Suporte do prato do grelhador de cerâmica em aparelhos microondas compactos desde a data de produção a seguir à semana 14 de 2008

EMWK 1050.0 - EMWG 1050.0 - MWGC 610.1

SUPORTE NOVO

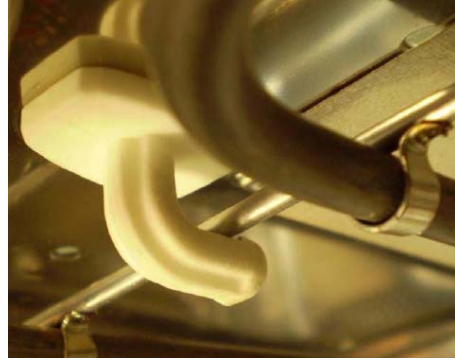
Sistema novo com os seguintes melhoramentos:

- Possibilidade de substituição mais simples (o aparelho já não tem que ser desmontado).
- Já só não é usada uma peça (disco metálico para fixação do suporte de cerâmica antigo)
- Limpeza mais fácil do suporte de cerâmica (pode ser retirado para a limpeza)

Pára automaticamente após uma rotação de 90° na abertura.

Novo suporte de cerâmica antes da introdução numa abertura especial.

Novo suporte de cerâmica após a introdução numa abertura especial e rotação de 90°.

O novo suporte do grelhador não pode ser substituído nos aparelhos que tenham sido produzidos antes da semana 15 de 2008.
